Gemeinde Glashütten, Ortsteil Schloßborn

Bebauungsplan

„Am Silberbach“

Beschlussempfehlungen zu den im Rahmen der Beteiligung der Öffentlichkeit gemäß § 3 Abs. 2 BauGB sowie der Behörden und sonstigen Träger öffentlicher Belange gemäß § 4 Abs. 2 BauGB eingegangenen Stellungnahmen mit Hinweisen und Anregungen (Frist bis zum 06.11.2020).

Abbildung: Ungefährer 500-m-Umkreis um das Baugebiet. Grünschraffiert das FFH-Gebiet; rot schraffiert das NSG; lila, pink: gesetzlich geschützte Biotop; rot: Luftbildinterpretation Streuobst und Gehölze, orange: Streuobst, grün: Biotop.

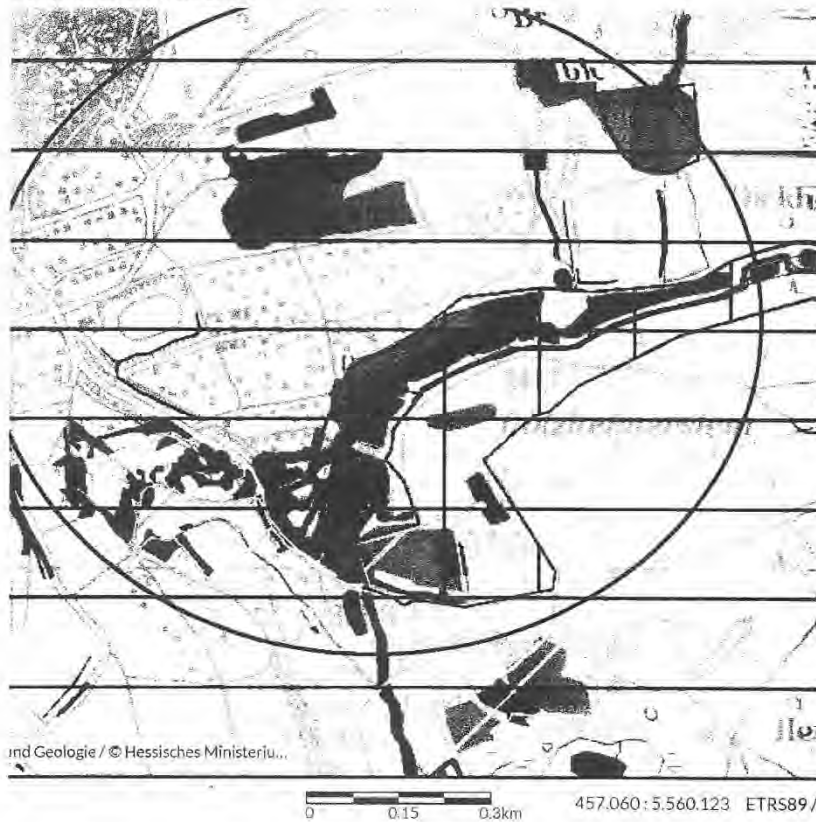
Im Umweltbericht wird auf Seite 32 wegen fehlender Rundwegmöglichkeiten kein steigender Druck durch Freizeitnutzung angenommen. Dem widerspricht der BUND. Es lassen sich sehr wohl Rundwege verschiedenster Art und Länge finden, und wenn die Nutzung zunimmt, dann entwickeln sich auch auf überwachsenen Wegen schnell wieder Trampelpfade oder gar gut begehbare Wege.

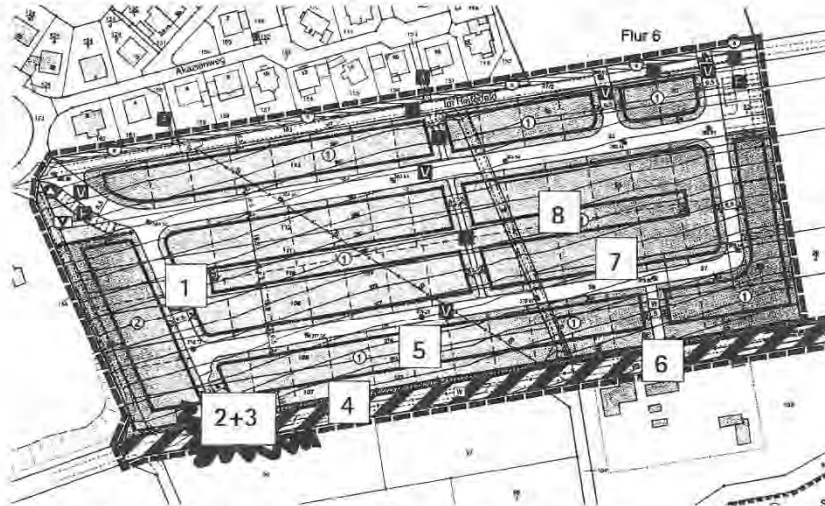
Im Anhang befinden sich ein paar Aufnahmen der betreffenden Bäume mit ungefähre Ortsangabe. Das sind nur die auffälligsten und größten Bäume. Sicherlich lassen sich auch ein paar wenige Nadelbäume finden. Insgesamt sollten sich in diesem großen Plangebiet mindestens ca. 20 erhaltenswerte Bäume finden lassen, wenn nicht noch mehr. Ziel sollte es sein, erstmal alle erhaltenswerte Bäume festzustellen und einzumessen. Danach kann dann im Einzelfall – und das sollte auch mit einer Offenlage abgewogen werden! – entschieden werden, ob nicht doch aus Planungsgründen (Häuserausrichtung, mitten in Bau-fenster, auf geplanten Kanalverlauf etc.) eine Fällung unumgänglich ist.
